► **110(132) kV Vallemoen - Lyngdal - Kvinesdal**  
Tilleggssøknad

Glitre Nett sendte i mars 2023 en konsesjonssøknad om ny 110(132) kV ledning Vallemoen - Kvinesdal til Norges vassdrags- og energidirektorat (NVE). Den nye ledningen skal komme til erstatning for eksisterende 110 kV ledning som rives. NVE gjennomførte høring av konsesjonssøknaden høsten 2023. På bakgrunn av høringsuttalelser fikk Glitre Nett krav om å gjennomføre tilleggsutredninger, og om ønskelig omsøke eventuelle traséendringer.

Glitre Nett har utarbeidet en tilleggssøknad etter energiloven og oreigningsloven, samt gjennomført en konsekvensutredning av omsøkte og vurderte tiltak. Et sammendrag av konsekvensutredningene for miljø og samfunn for omsøkte alternativ er å finne søknadens kapittel 1.5.

Figur 1-1. Nytt omsøkt alternativ 1.0.1 nord for Nunsavarden (blått). Delstrekning av alternativ 1.0 vist med grått trekkes, og konsesjonssøkes ikke.

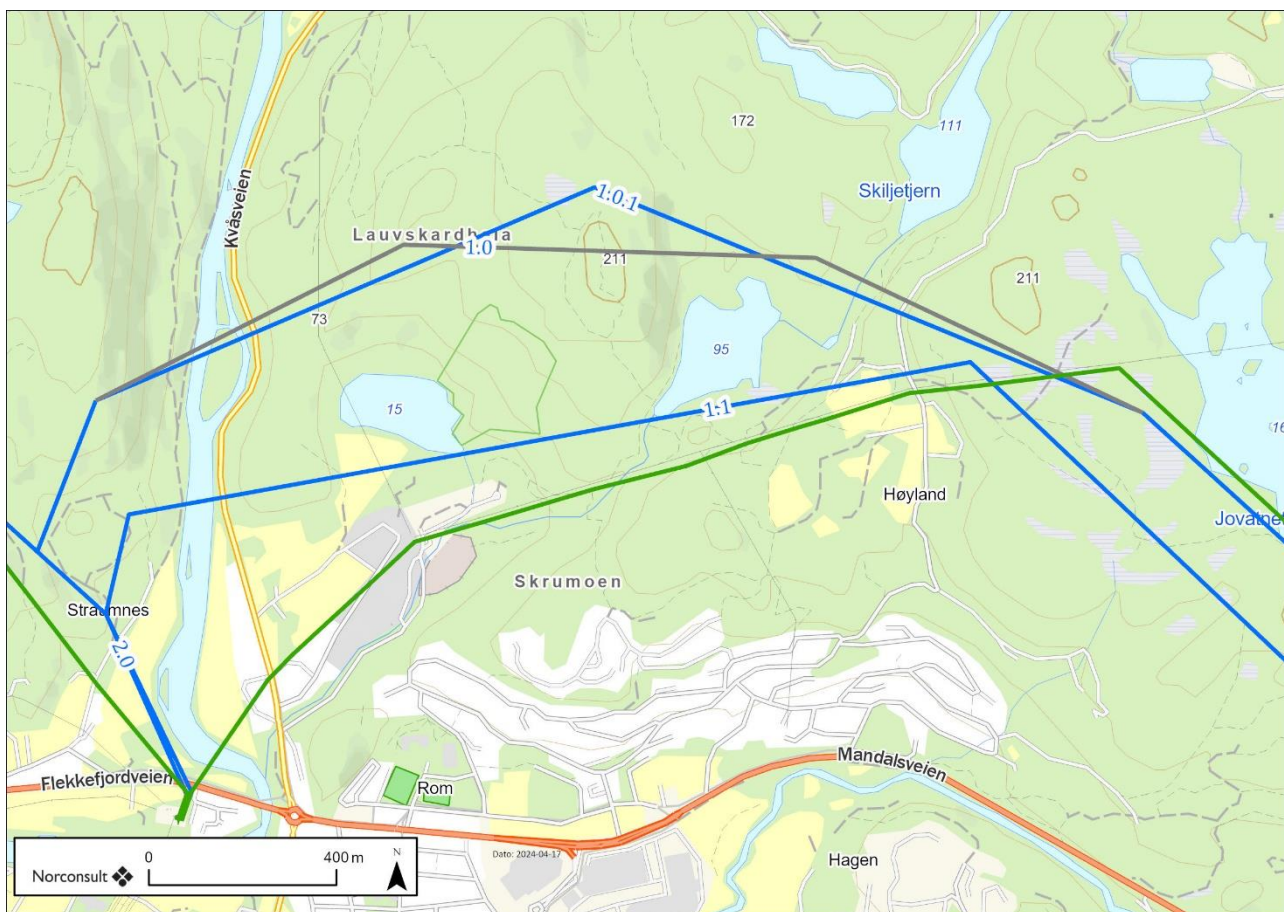
- 1) Konesjon i henhold til energiloven av 29.06.90 §3-1 for bygging, drift og vedlikehold av;
  - Ny 132 kV luftledning etter underalternativ 1.0.1 nord for Nunsavarden i Lyngdal kommune.

Glitre Nett trekker alternativ 1.0 på delstrekningen som omfattes av nytt omsøkt alternativ 1.0.1. Øvrige traseer fra konsesjonssøknaden på 110(132) kV Vallemoen-Lyngdal-Kvinesdal fra mars 2023 opprettholdes.

Basert på tilleggsutredning fra Norconsult har ikke Glitre Nett motforestillinger mot å omsøke et nytt alternativ 1.0.1 som går nord for Nunsavarden. Tvert imot så vil trasejusteringen og nytt alternativ 1.0.1 innebære noe lavere kostnader samtidig som det gir en noe bedre løsning i forhold til temaene landskap og friluftsliv sammenliknet med alternativ 1.0. For de andre fagtemaene oppgir utredningen at det er det liten forskjell mellom 1.0.1 og tidligere omsøkt 1.0.

Trasealternativ 1.0.1 er ca. 400 meter lengre enn traséalternativ 1.0, men har færre vinkelmaster, se Figur 1-1 i kapittel 1. Vinkelmaster er vesentlig mer kostbare enn bæremaster. Grovprosjekteringen viser at det ikke er forskjell i antall mastepunkter og trasealternativ 1.0.1 har derfor noe lavere kostnad, selv om traseen er 400 meter lengre.

Figur 1-3. Illustrasjon omsøkt singelpolmast.

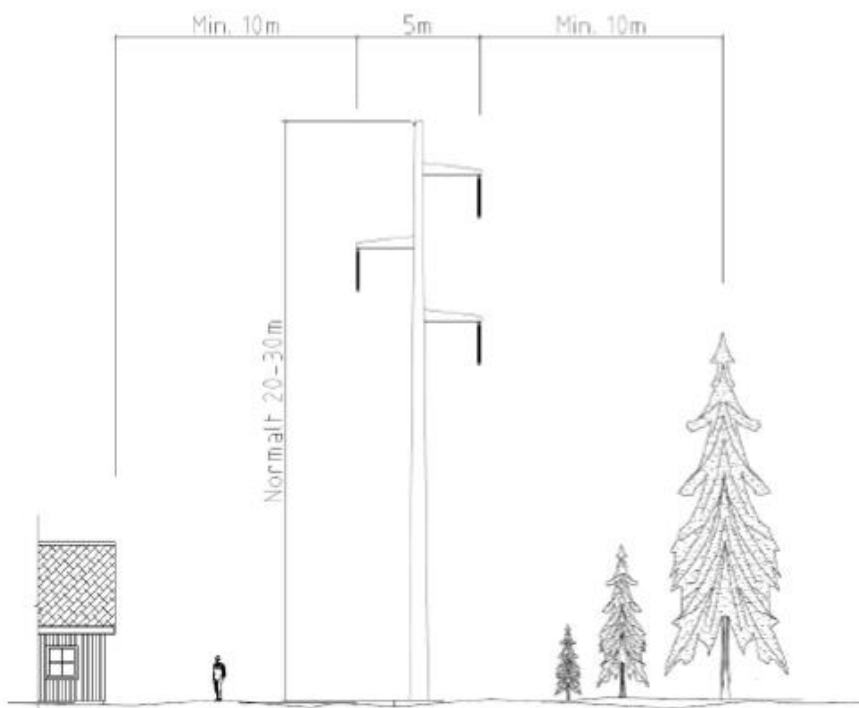
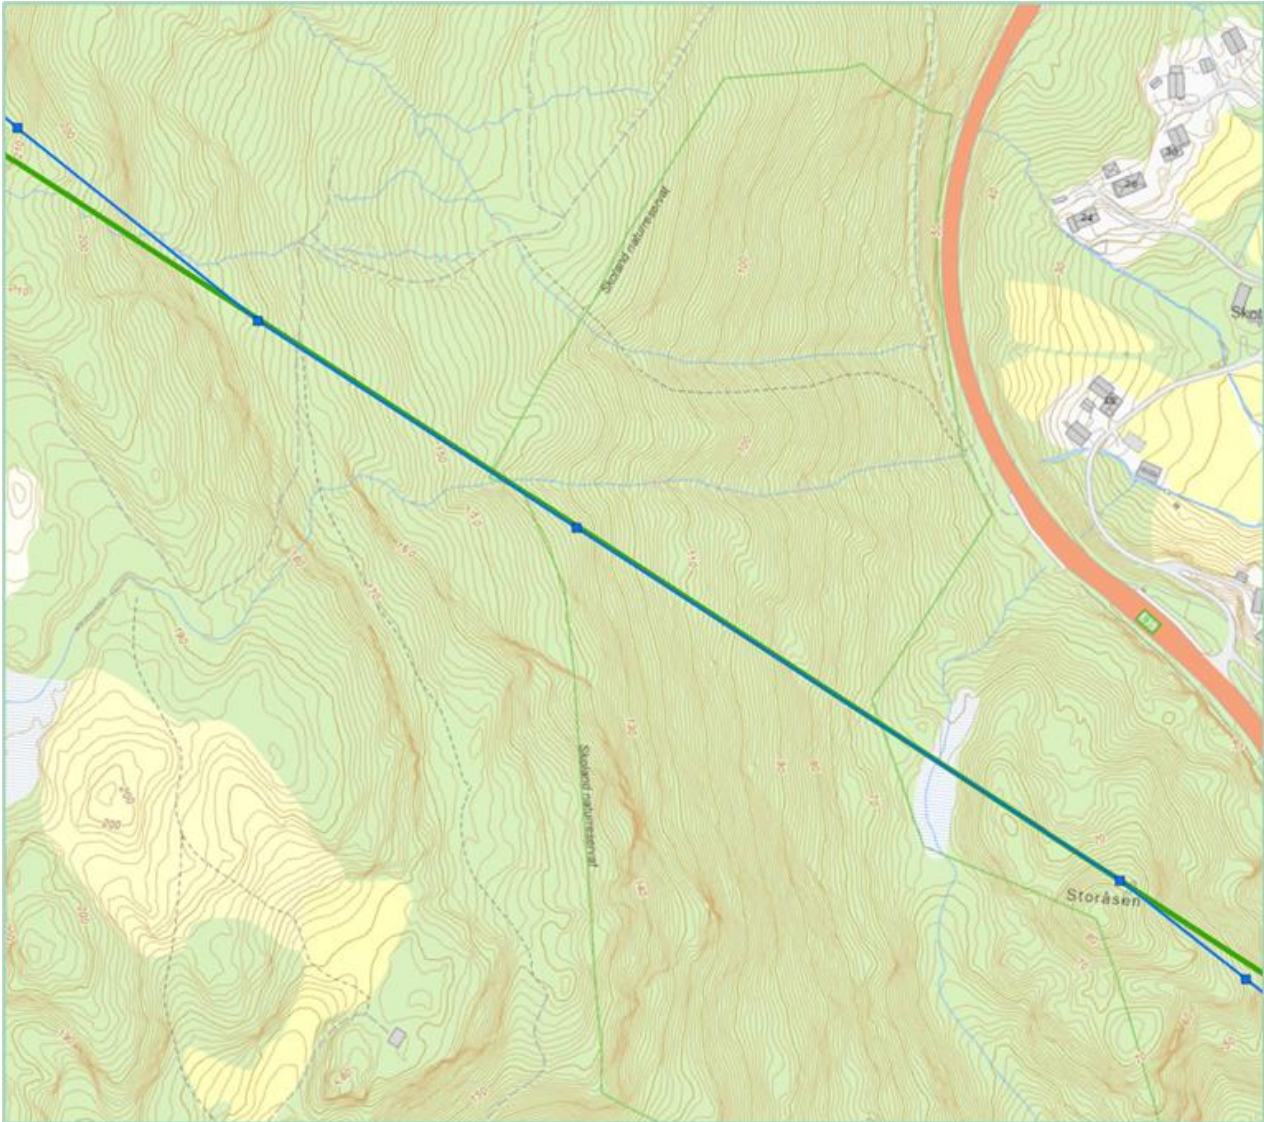
Dagens 110 kV ledning gjennom Skoland naturreservat er en trestolpeledning med linene i plan. Innenfor reservatet står det to master, og ryddebeltet gjennom naturreservatet er ca. 22 meter bredt, se Figur 1-2. I konsesjonssøknaden av mai 2023 søkte Glitre Nett på en singelpolmast inne i reservatet til erstatning for disse, samtidig som det ble søkt om en utvidelse av ryddegaten med inntil 2 meter, se Figur 1-3.

Konsesjonssøkt løsning følger ikke nøyaktig senter av dagens trase gjennom hele naturreservatet. Ved å sette inn en singelpolmast nordvest for og utenfor reservatet, vil ny 110(132) kV ledning bygges i eksakt samme trase som dagens 110 kV ledning gjennom hele naturreservatet.

Dagens to master innenfor naturreservatet blir revet, og erstattet av én ny vertikalmast (linene henger over hverandre), som omsøkt i 2023. De nye mastene som bygges i kompositt eller stål kan bygges mye høyere enn dagens ledning. Ved å øke mastehøyden vil utstrekningen av 0-belter øke sammenliknet med dagens situasjon. Dette gjør at skogen kan vokse til naturlig høyde i store deler av dagens ryddebelt, se illustrasjon i Figur 1-4. I tillegg vil det bli mindre behov for sikringshogst langs traseen sammenliknet med i dag.

Sentreringen av ledningen i dagens ledningstrase medfører ingen vesentlige tekniske eller økonomiske utfordringer, se Figur 1-4 i kapittel 1. Justeringen påvirker ikke trasélengden eller antall master. Kostnadsforskjellen på master med vertikaloppheng sammenlignet med planopphengsmaster ligger godt innenfor usikkerhetsintervallet i kostnadsestimatene.

Figur 1-4. Ny ledning (blå strek) i eksakt samme trasé som dagens 110 kV trasé (grønn strek) gjennom naturreservatet.

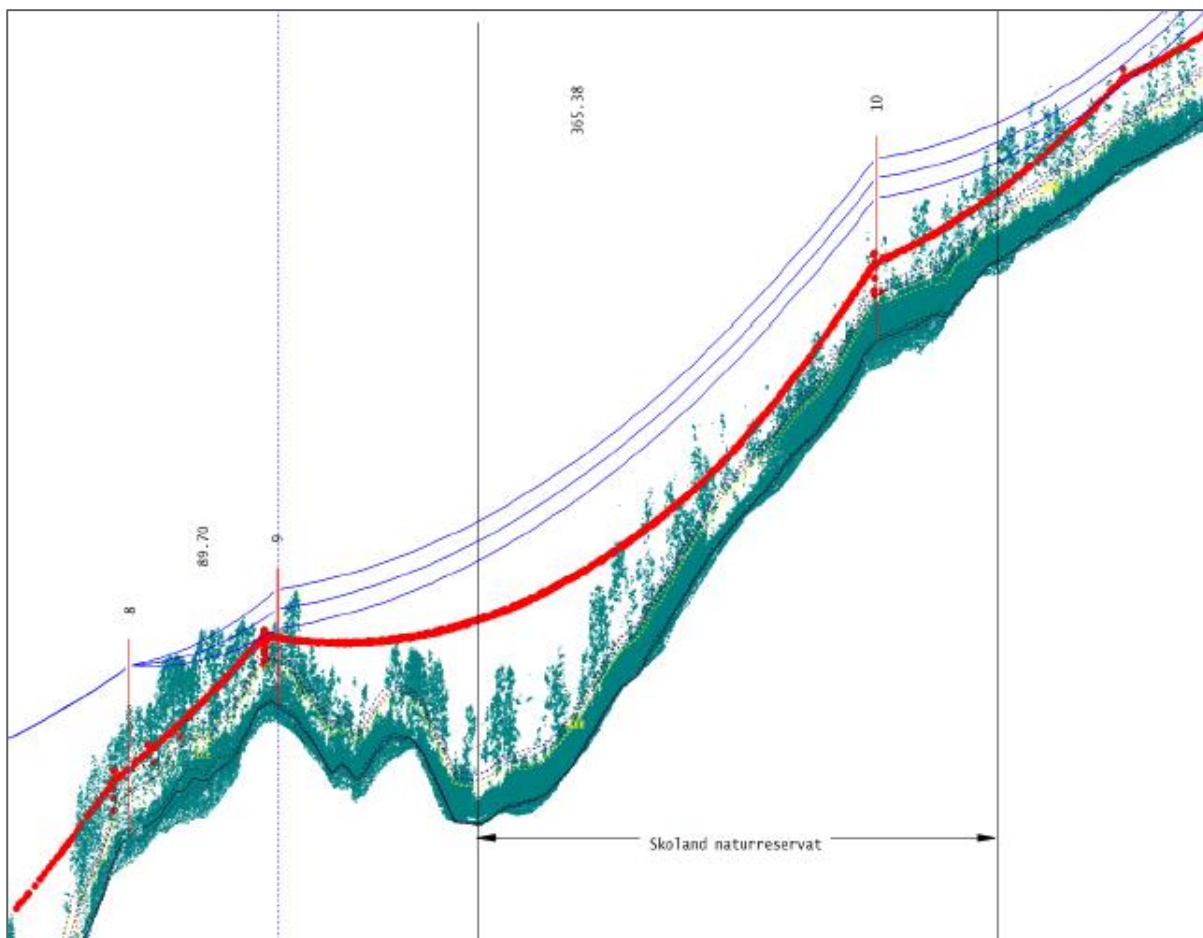
Ny 110(132) kV ledning bygges i eksakt samme trase som dagens 110 kV ledning gjennom naturreservatet. Dagens to master på 110 kV ledningen erstattes av en mast. Økt høyde på masten i naturreservatet innebærer at det blir 0-belte under den nye ledningen. Dette tillater at skogen kan vokse opp, og at det blir mindre behov for rydding innenfor de sentrale delene av reservatet enn det som er tilfelle i dag.

Figur 1-6. Ny ledning langs alternativ 2.0, og aktuelt mastepunkt for singelpolmast (rød ring) til erstatning for H-mast. Endring av mastetype vil kunne redusere bredden på ryddebelte med ca. 6 meter over en strekning på ca. 230 m.

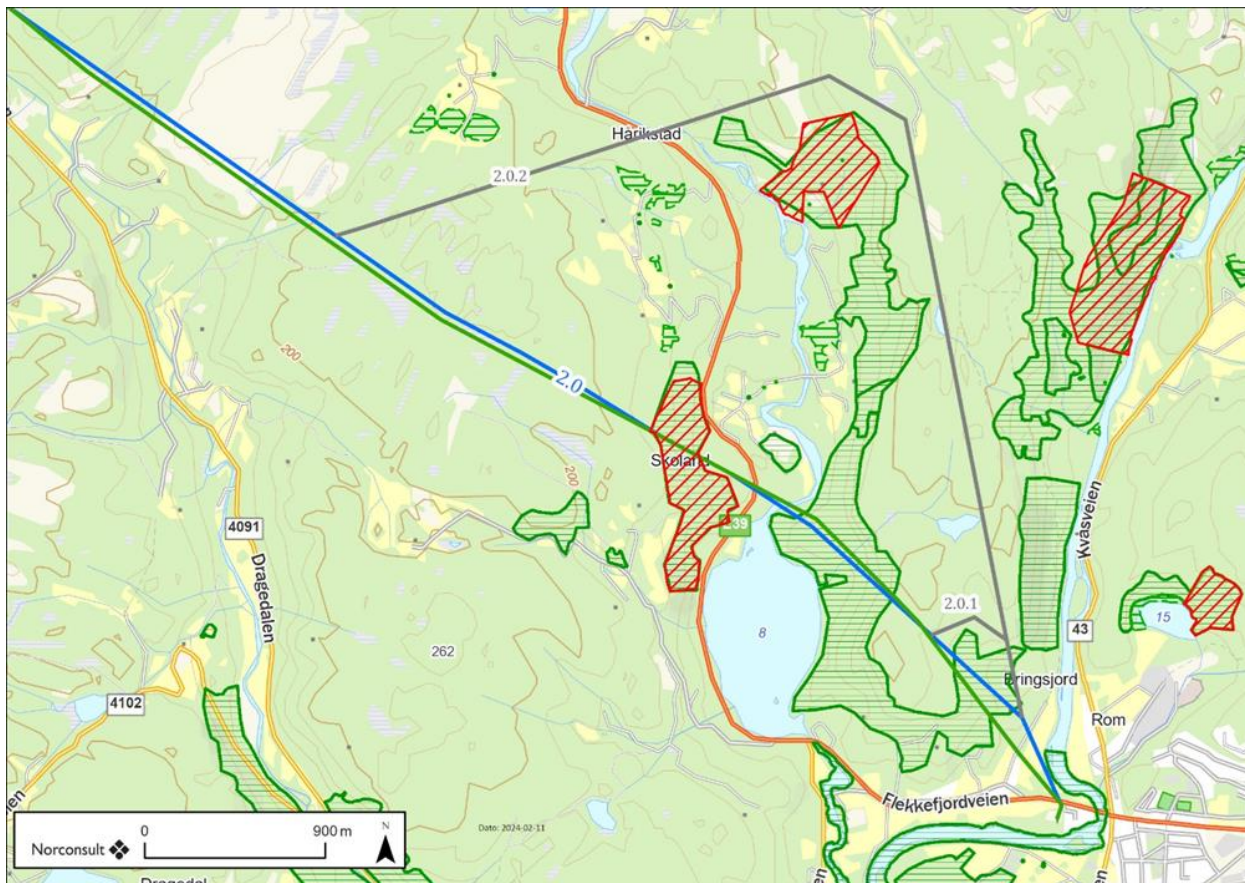
Det mest kostnadseffektive tiltaket er å etablere en singelpolmast sør for Slettåsen i omsøkt alternativ 2.0. På denne måten reduseres bredde på ryddebeltet gjennom naturtypen Rik edelløvskog (delområde Skolandsvatnet østre) med 6 meter sammenliknet med konsesjonssøkt løsning fra 2023. Totalt utgjør dette ca. 230 meter innenfor naturtypen, eller ca. 1300 m<sup>2</sup>.

Glitre Nett støtter Norconsults vurdering av avbøtende tiltak, som ikke anbefaler singelpolmast ved kryssing av elveutløpet i Skolandsvatnet av hensyn til fugl som beveger seg over elva Møsta.

Kostnadsforskjellen på master med vertikaloppheng sammenlignet med planopphengsmaster ligger godt innenfor usikkerhetsintervallet i kostnadsestimatene. Teknisk og driftsmessig har det heller ingen vesentlig betydning om ledningen bygges med en mast til med vertikaloppheng.

Ved å sette inn en eller flere singelpolmaster i omsøkt trasé 2.0 ut fra Lyndal, er det mulig å redusere bredden på ryddebelte fra ca. 30 m til 24 m gjennom delområde «Skolandsvatnet øst». Av hensyn fugl som beveger seg over elva Møska anbefales det ikke singelpolmast ved kryssingen av elva, da denne ledningstypen innebærer liner i flere plan som vil utgjøre en større kollisjonsfare enn dagens situasjon og omsøkt alternativ 2.0. I forhold til landskap og synlighet vil en singelpolmast i området sør for Slettåsen ligge
